监理工程师通知单

工程名称：浙江嘉秀箱包制造有限公司分布式光伏发电项目

编号 ZJJX-TZD-001

主题：施工质量

图1

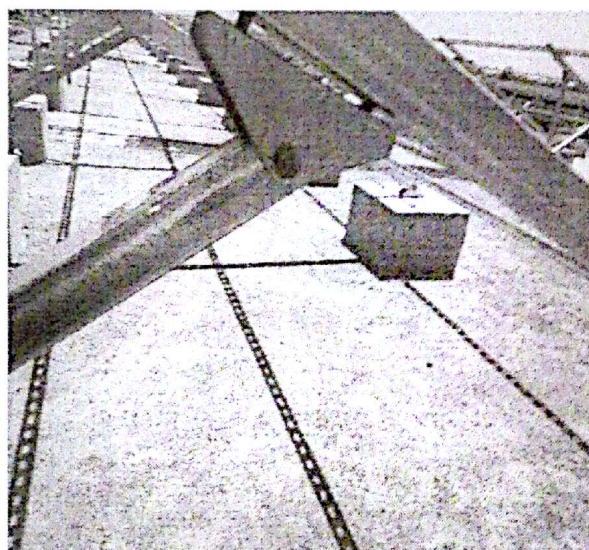
1、支架檩条长短不一；（图1）

3、支架连接处螺丝紧固不到位（图2）等仍未处理。现责令总包方尽快整改，以免影响后续工作。完成后先自检，合格后通知我监理部与建设方验收。通过后方可进行下道工序。
